改善箇所説明図

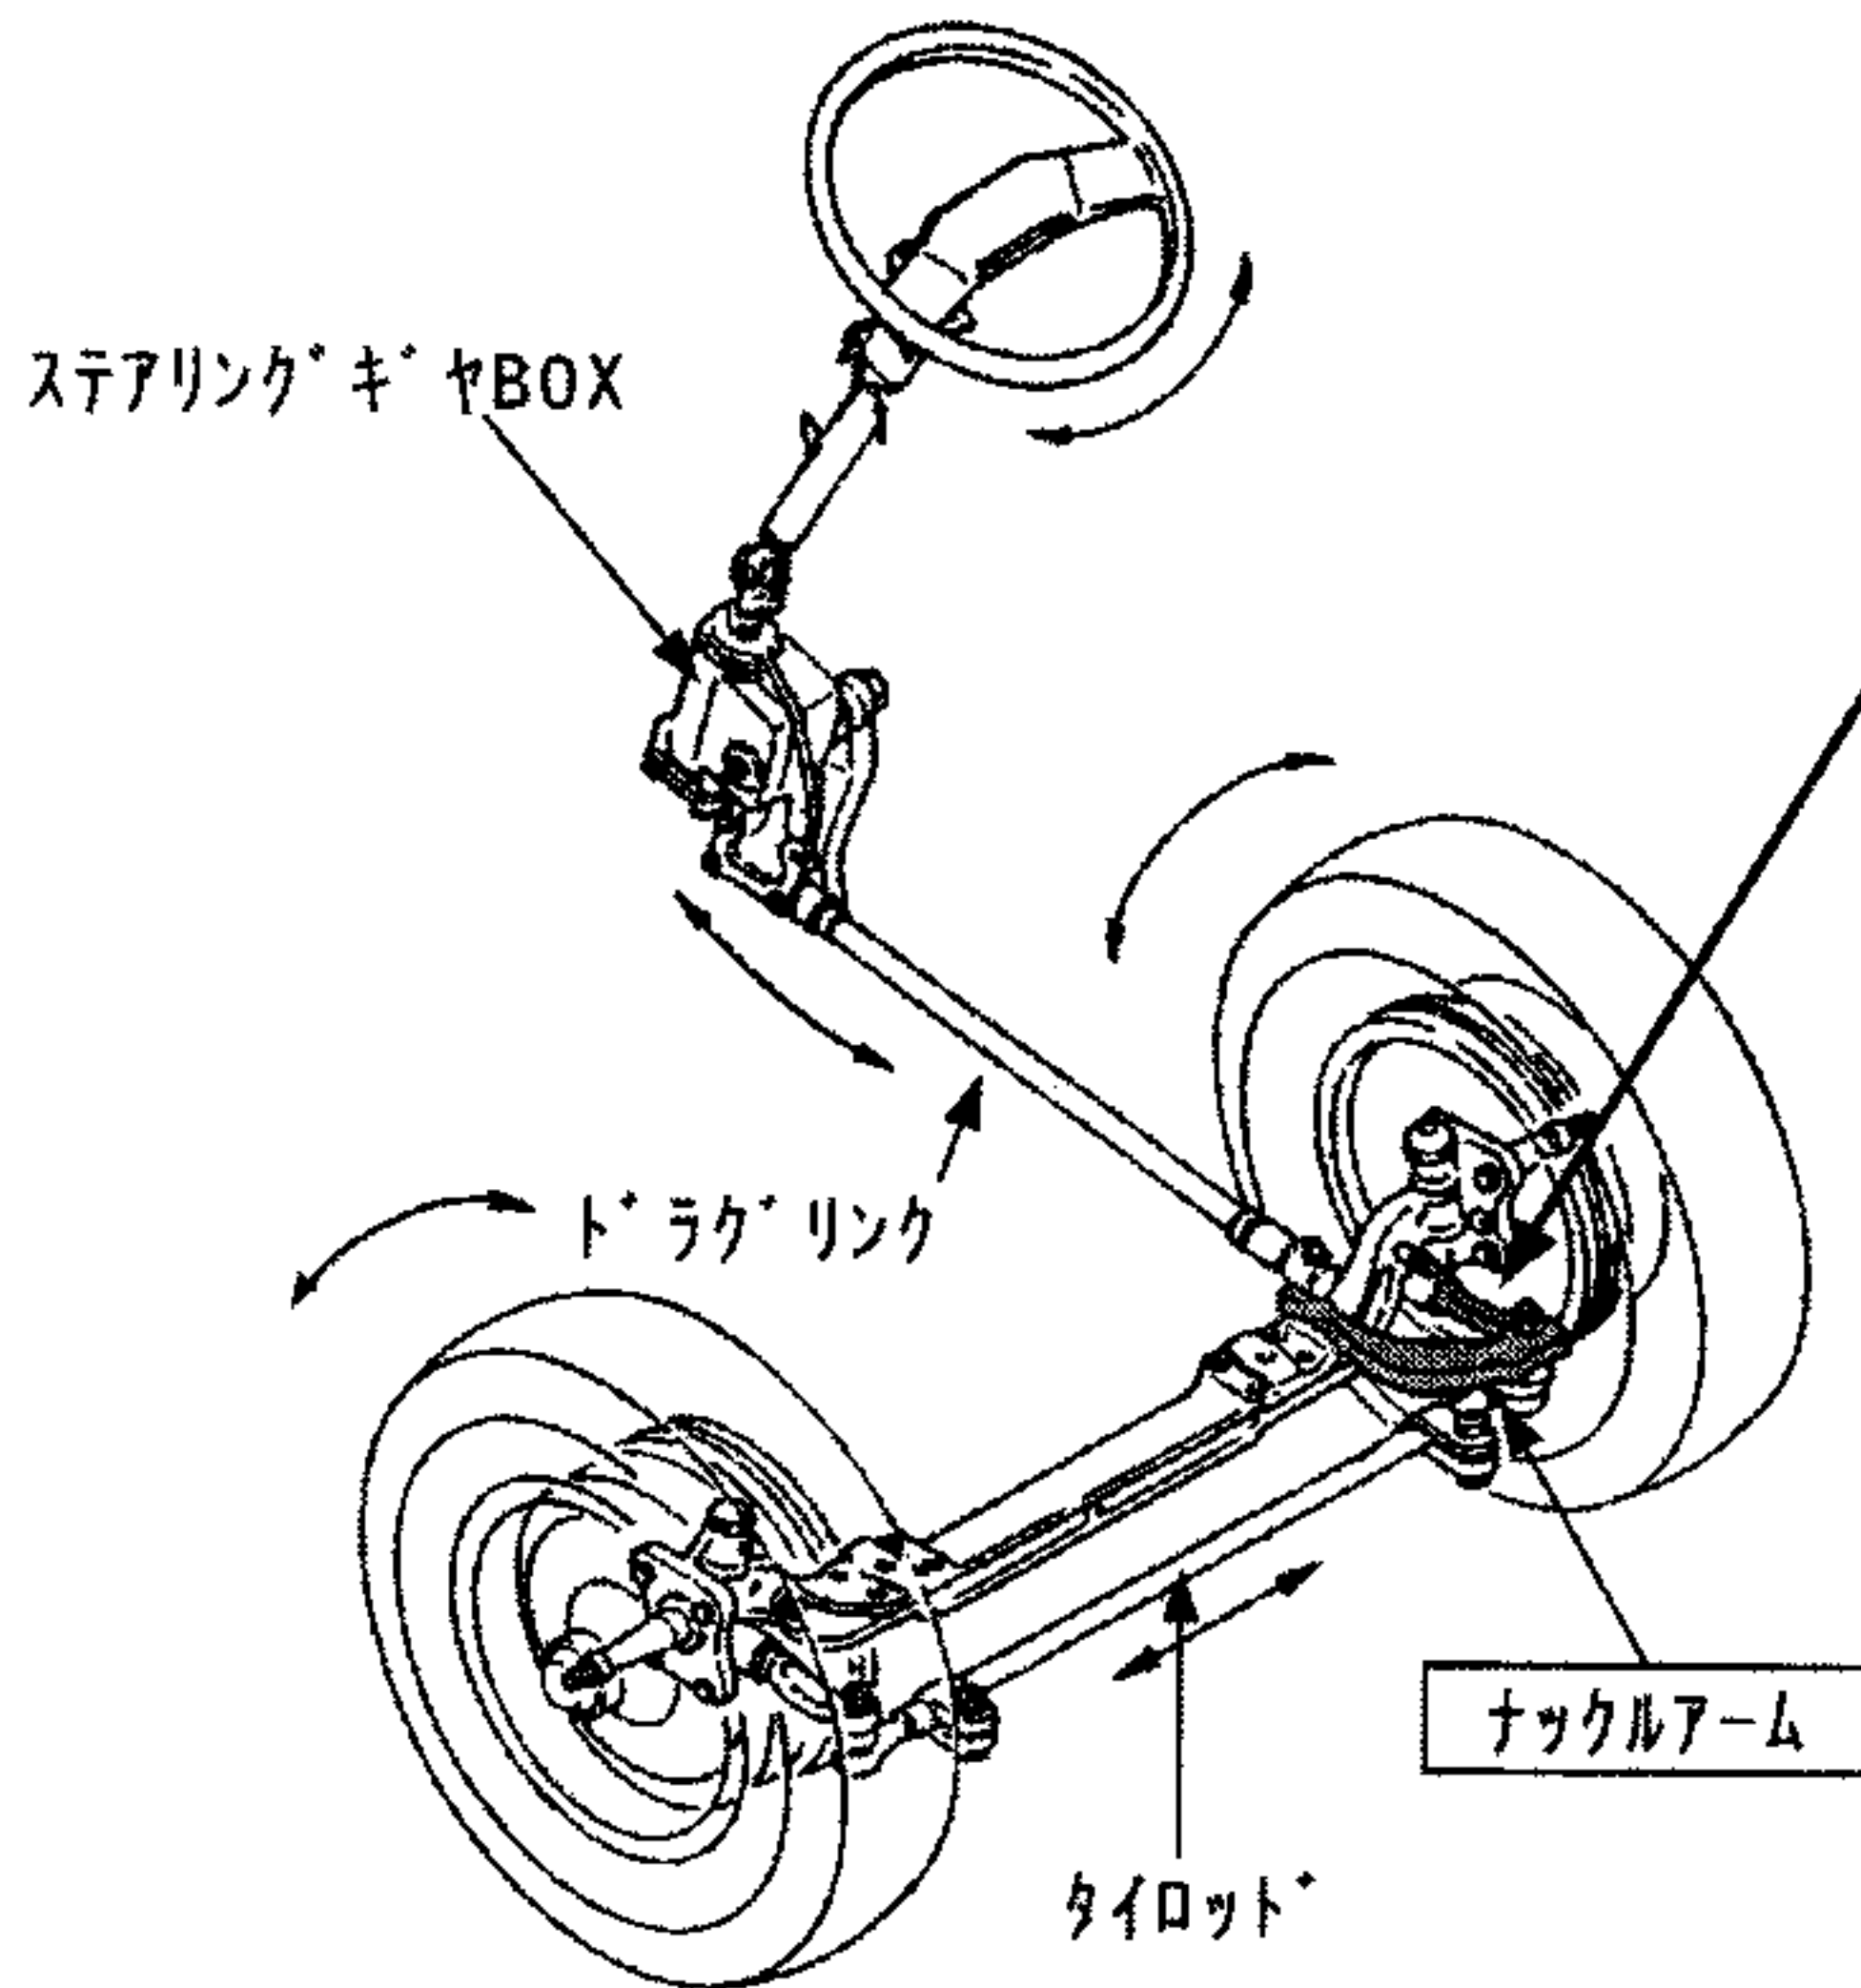
基準不適合発生箇所

パワーステアリング装着車において、ナックルアームの強度が不足しているため、据切りの多用や操舵頻度の高い走行を繰り返すと、当該アームに亀裂が発生するものがある。そのため、そのままの状態で使用を続けると、最悪の場合、ナックルアームが折損して操舵不能となるおそれがある。

改善の内容

全車両、ナックルアームを対策品と交換する。

なお、対策品の全数供給に時間を要することから、当面の暫定措置として、ナックルアームの亀裂の有無を点検し、亀裂のある場合は対策品と交換し、問題のない場合は後日対策品と交換する。
